**AVIS RELATIF À LA PROTECTION
CONTRE LES EVENTUELS EFFETS NOCIFS ET NUISANCES
PROVOQUÉS PAR LES RAYONNEMENTS NON IONISANTS
GÉNÉRÉS PAR DES ANTENNES ÉMETTRICES STATIONNAIRES**

Commune : SPRIMONT - Exploitant : TELENET GROUP

Référence exploitant : LG2207A

Rapport n° 3261 / 2025

Figure 1 : Vue en plan des lieux de séjour et des points de contrôle

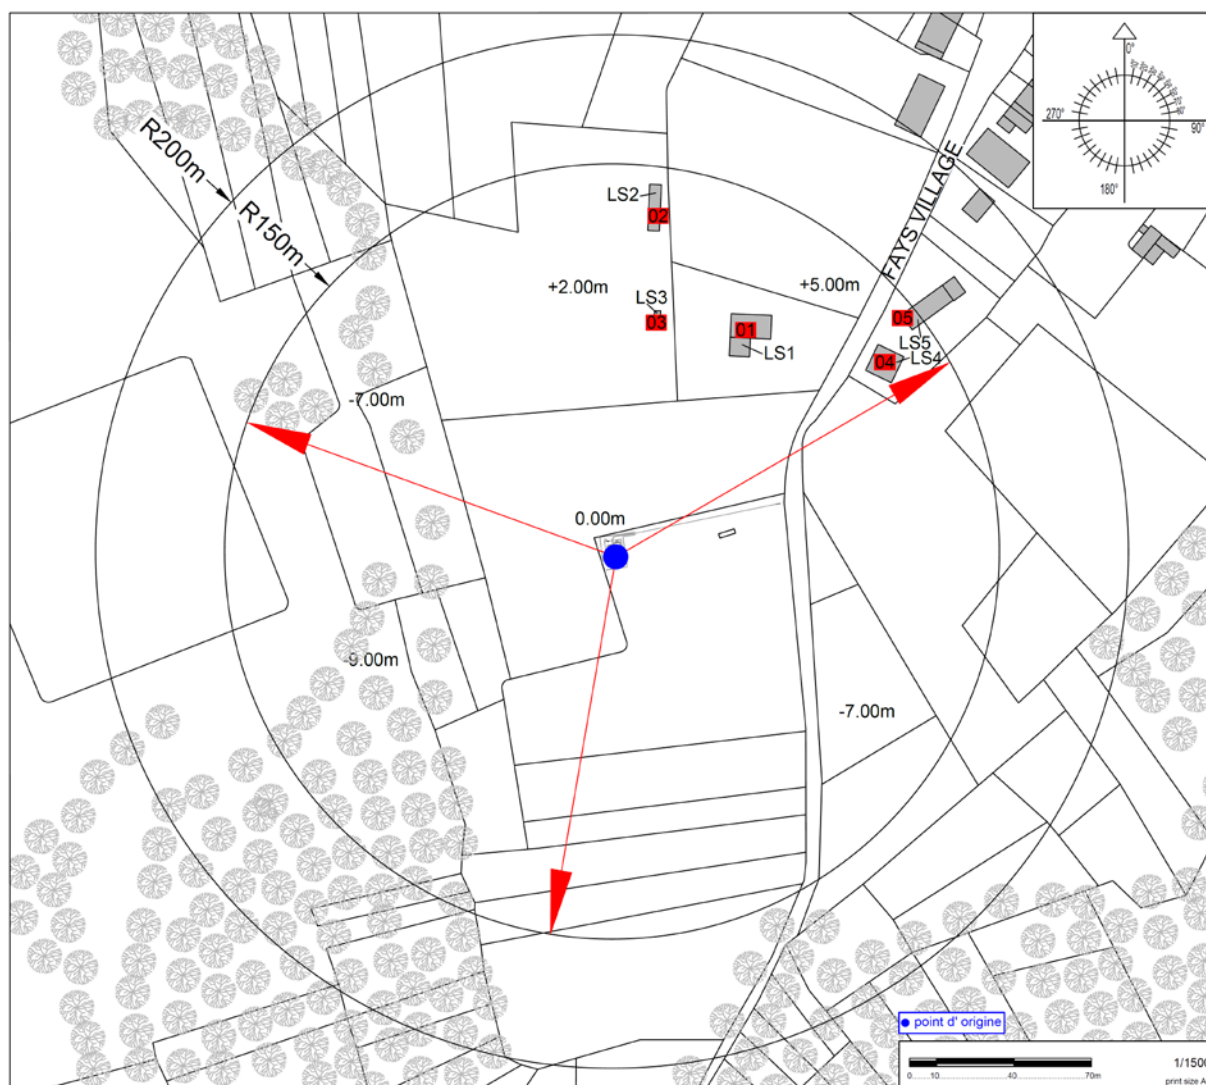
- le numéro du point de contrôle repris sur un des plans de la figure 1;
- le numéro du LS dans lequel se trouve le point de contrôle de la 1^{ère} colonne ;
- l'atténuation d'obstacle prise en compte pour le calcul de l'indice d'exposition dans le LS ;
- le résultat du calcul de l'indice d'exposition.

N° point de contrôle	LS	Atténuation (dB)	Indice d'exposition relatif à la limite par installation IE_i
1	LS1	3,0	0,259
4	LS4	3,0	0,239
5	LS5	3,0	0,190
3	LS3	3,0	0,176
2	LS2	3,0	0,080

Figure 2 : Vue en plan des installations d'antennes dans un rayon de 300 mètres autour de l'installation faisant l'objet de la demande d'avis

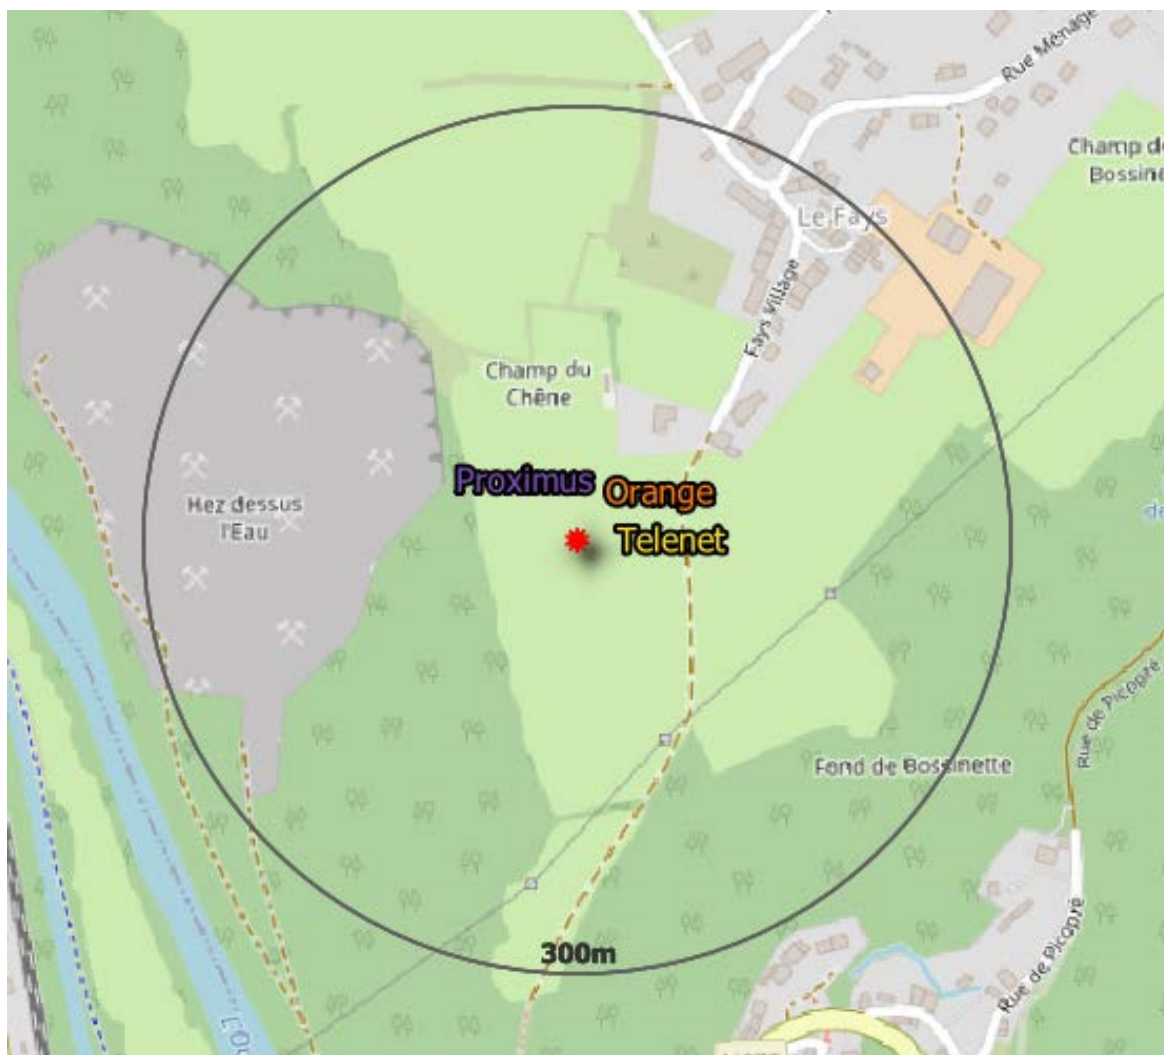
- il y a au plus 4 installations d'antennes émettrices stationnaires présentes dans la zone d'évaluation de 300 mètres de rayon représentée dans la figure 2, y inclus l'installation référencée dans le paragraphe 2 : la limite cumulative définie à l'article 4, §2 du décret est nécessairement respectée dans les lieux de séjour à l'intérieur de la zone d'évaluation de 300 mètres de rayon ;

- b) il y a exactement 5 installations d'antennes émettrices stationnaires présentes dans la zone d'évaluation de 300 mètres de rayon représentée dans la figure 2, y inclus l'installation référencée dans le paragraphe 2 et il existe, pour 3 ou 4 de ces installations, un avis attestant le respect de la limite abrogée de 3 V/m : la limite cumulative définie à l'article 4, §2 du décret est nécessairement respectée dans les lieux de séjour à l'intérieur de la zone d'évaluation de 300 mètres de rayon ;

- c) dans tous les autres cas, il a été vérifié que la limite cumulative définie à l'article 4, §2 du décret n'est pas dépassée dans les lieux de séjour sur base du nombre d'installations localisées dans la zone d'évaluation de 300 mètres de rayon représentée dans la figure 2, de leur localisation ainsi que des données inscrites dans la figure 1 et au paragraphe 4 du présent avis et dans les avis attestant le respect de la limite par installation ou de la limite abrogée de 3 V/m relatifs aux autres installations reprises dans la figure 2.

Compte tenu des considérations ci-dessus, il apparaît que l'intensité du rayonnement électromagnétique généré, dans les lieux de séjour situés dans un rayon de 300 mètres autour de l'installation référencée dans le paragraphe 2, par l'ensemble des antennes émettrices stationnaires de l'ensemble des exploitants du même site d'antennes émettrices stationnaires respecte la limite fixée à l'article 4, § 2 du décret.
